# Service Bulletin

Peugeot Kisbee 50cc 2-takt	
NUMMER	: PE18-001
DATO	: 29-01-2018
SIDE	: 1 AF 1

EMNE	: Kontrol af stel og montering af stelforstærkning
MODEL	: Peugeot Kisbee 50cc 2-takt
REFERENCE	: Fra stelnr. VGAK1AFAA0J000424 til VGAK1AFAA0J000543

Kontrolområde

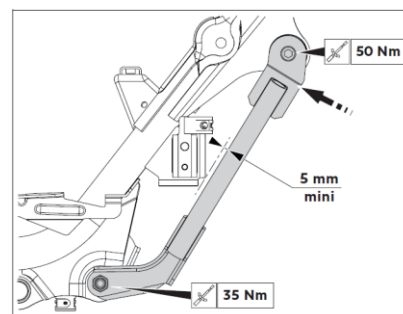
Peugeot fabrikken har af sikkerhedsmæssige årsager valgt at alle scootere af modellen Kisbee med 50ccm 2-takt motor skal indkaldes til kontrol af eventuelle revne dannelser på stel og svejsninger ved motorophæng. Observeres der ingen revner skal der monteres et stelforstærkningskit. Observeres der revner skal der monteres et nyt stel samt stelforstærkningskit.
